耐津波設計に係る設工認審査ガイドの改正及びこれに対する意見公募の実施

令和 4 年 10 月 19 日
原子力規制庁

耐津波設計に係る設工認審査ガイドの一部改正について

別表 耐津波設計に係る設工認審査ガイド 新旧対照表

図-2 第40回原子力規制委員会での提案と今回設定した持続波圧評価式の関係

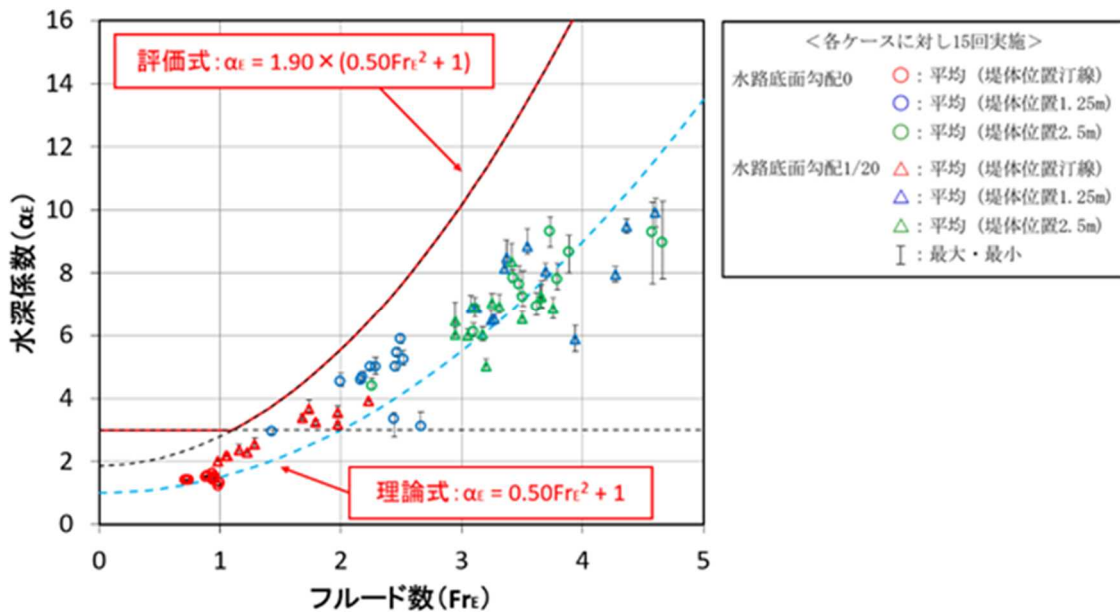
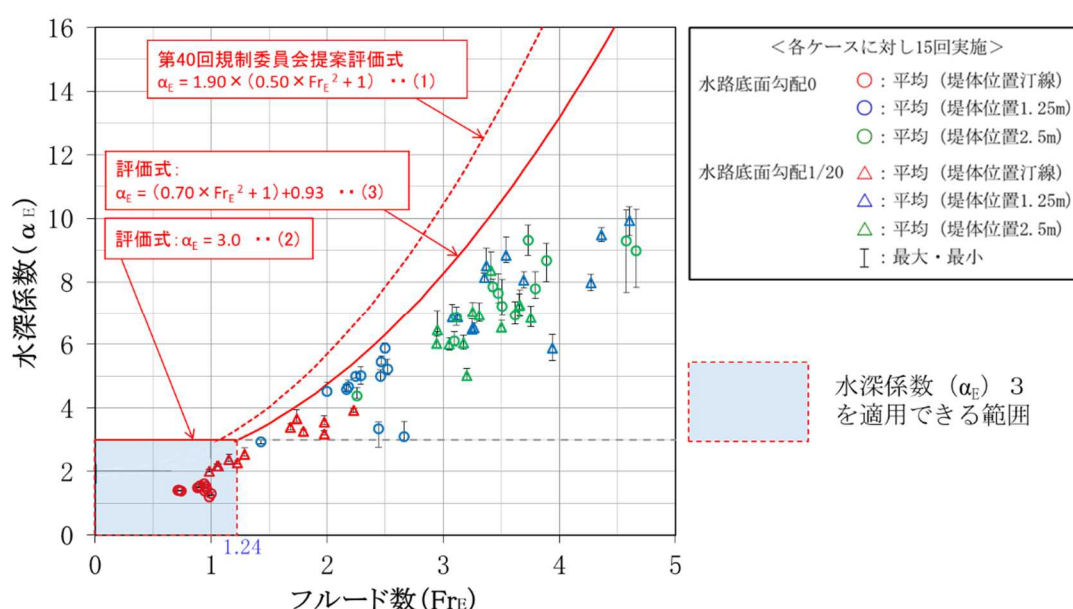
上記(1)の持続波圧評価式は水理試験結果のばらつきを対数正規分布として取り扱ったが、その保守性の考え方を整理している過程において、本来は正規分布として取り扱う必要があったことが分かった。このため、式(1)に代えて、以下に示す持続波圧評価式を改めて設定した。

$$\alpha_E = 3.0 \quad (Fr_E \leq 1.24^7) \quad \dots \dots \dots \text{式 (2)}$$

$$\alpha_E = (0.70 \times Fr_E^2 + 1) + 0.93 \quad (Fr_E > 1.24) \quad \dots \dots \dots \text{式 (3)}$$

式(2)は、国交省の暫定指針の水深係数3の適用について、水理試験結果を包絡する範囲で拡張したものである。

式(3)は、フルード数(Fr_E)0~2.5までの水理試験結果のばらつきを包絡することを基本に、フルード数(Fr_E)0~2.5までの水理試験結果を対象とした回帰式⁸に対し標準偏差+2 σ を考慮した。この結果、全水理試験結果のばらつきをほぼ包絡している。
